春日井市内における「事業区域の概要」からの変更理由について

平成29年10月
東海旅客鉄道株式会社

図 変更内容のイメージ

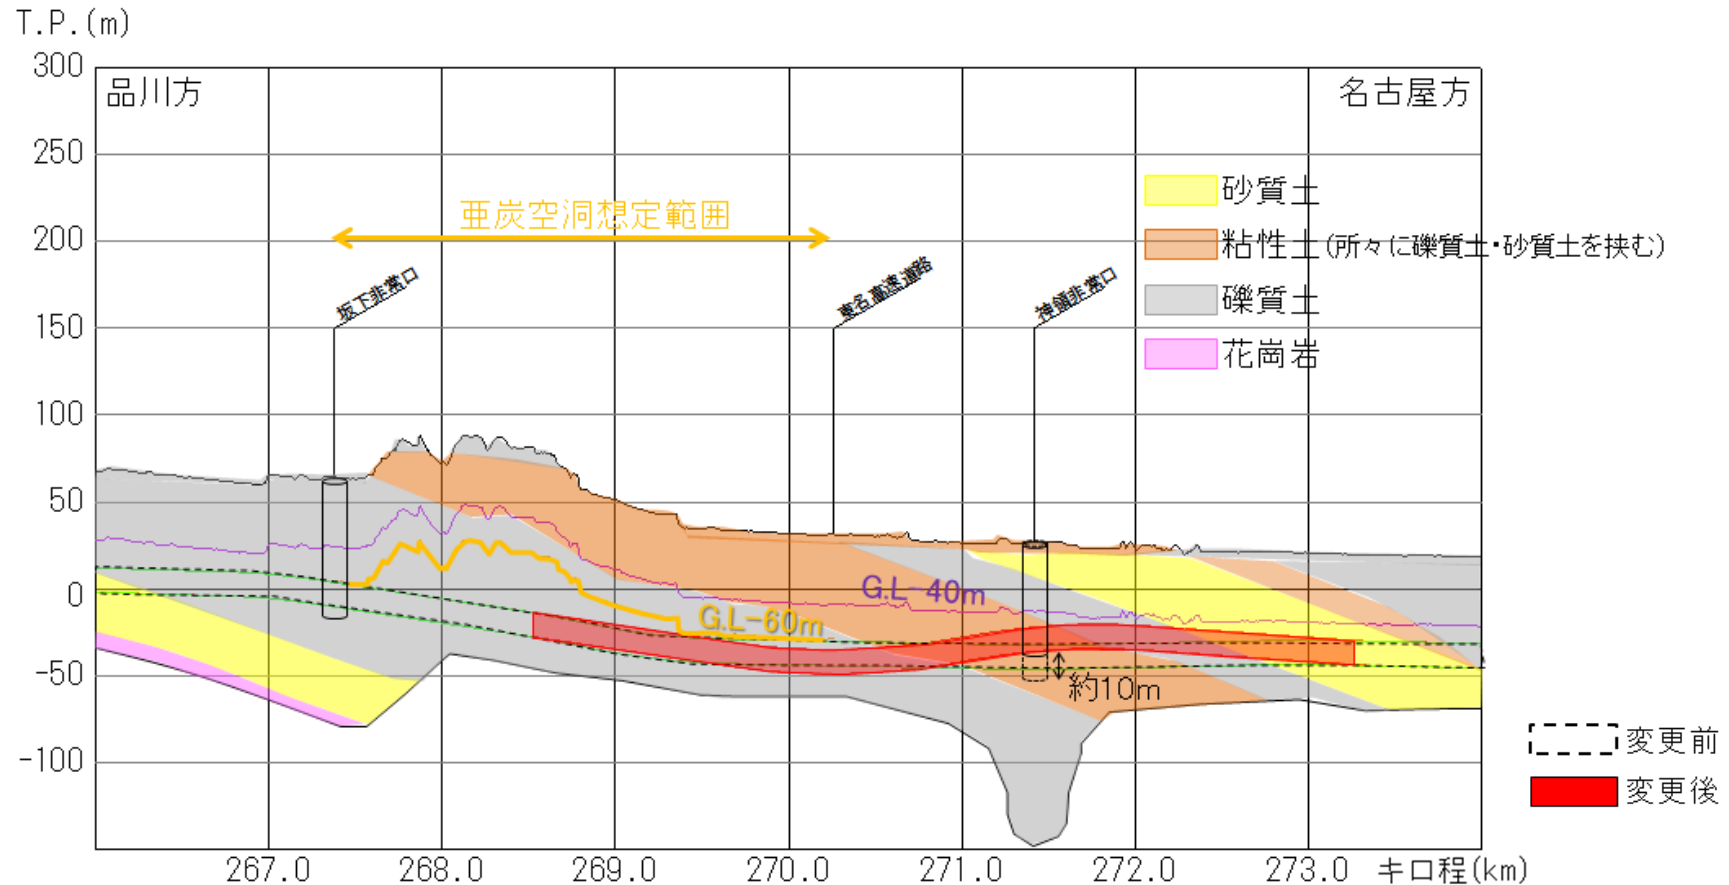
- ・春日井市内の神領非常口の設計を進めるにあたり、平成26年3月の事前の事業間調整以降、同非常口付近で詳細な地質調査を行ったところ、地下水の水位（水圧）が、これまでのデータを大幅に上回ることが確認された。
- ・こうした地下水の状況下で、平成26年3月に国土交通大臣に送付した事業概要書に記載した深さで非常口の工事を行うためには、鉄道（JR中央本線）近接の中、大規模な補助工法を行うことになるが、周辺への影響等が懸念されることから、非常口の深さを浅くする必要が生じた。
- ・具体的には、同非常口の底部は、薄く粘土層を挟んで被圧されている礫質土の直上に計画していたが、底部からの粘性土層の厚さを十分確保する（すなわち、同非常口を浅くする）ことで、安全に同非常口の工事を行うことが可能となる。

- ・平成26年3月に国土交通大臣に送付した事業概要書に記載した神領非常口の深さを、約10m浅くする。
- ・本変更に伴い、前後の縦断線形を変更する。なお、変更にあたって、同非常口の品川方の亜炭の廃坑跡が想定される区域は、影響のないように深さ60mを確保することとし、これを踏まえ、縦断線形は品川方が最大5m深くなる一方で、名古屋方が最大12m浅くなる線形とした。
